改善箇所説明図

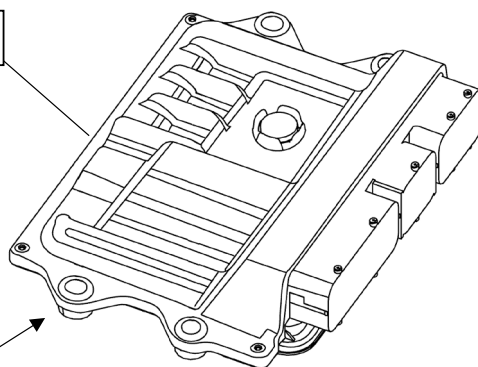
基準不適合発生箇所

エンジン制御コンピュータにおいて、開発時のアクセル診断制御プログラムが不適切であること及びフェールセーフ制御の評価が不十分であったことにより、特定のアクセルペダル操作を行なった場合にアクセルペダルセンサが故障していると誤判定することがある。そのため、出力を止めるフェールセーフ制御が作動し、走行不能となるおそれがある。

改善の内容

全車両、当該エンジン制御コンピュータのプログラムを修正する。

識別：銀色のシールをモデルナンバープレートの上に貼り付ける。
